## SERVICE INFO – INA 0108

# Διορθωτικά μέτρα για θορύβους στην περιοχή του ιμάντα αξεσουάρ

Κατασκευαστής:	Opel
Μοντέλα:	Astra H, Signum, Vectra C, Zafira B
Κινητήρας:	Z18XER
Κωδικός ανταλλακτικού:	535 0143 10

Εικόνα 1: Αλλάζοντας μια συμπαγή τροχαλία σε μία τροχαλία με κασάνια

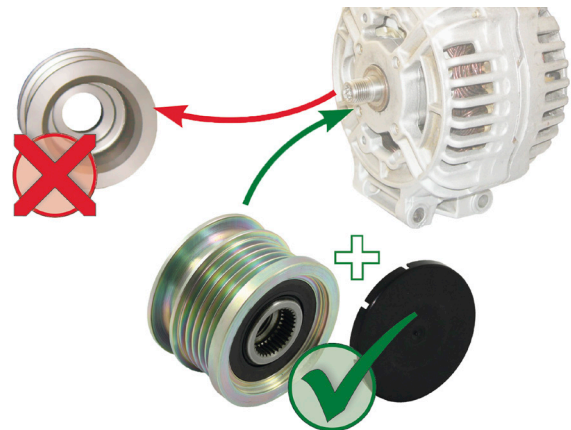
Λόγω των δυνατών κραδασμών του ιμάντα πολύ – V, είναι πιθανό να παράγονται έντονοι θόρυβοι στα αυτοκίνητα της παραπάνω λίστας που διαθέτουν συμπαγή τροχαλία δυναμό.

Σαν τεχνική λύση, η Schaeffler Automotive Aftermarket προσφέρει μια τροχαλία δυναμό με κασάνια OAP για αυτά τα αυτοκίνητα. Αυτό μειώνει τα δυναμικά φορτία στον ιμάντα αξεσουάρ, και αποτρέποντας έτσι το θόρυβο.

Η Schaeffler Automotive Aftermarket συνιστά την μετασκευή των αυτοκινήτων που επηρεάζονται με μια τροχαλία δυναμό με κασάνια 535 0143 10. Παρακαλώ σημειώστε: Είναι σημαντικό να μελετηθούν οι οδηγίες που βρίσκονται μέσα.
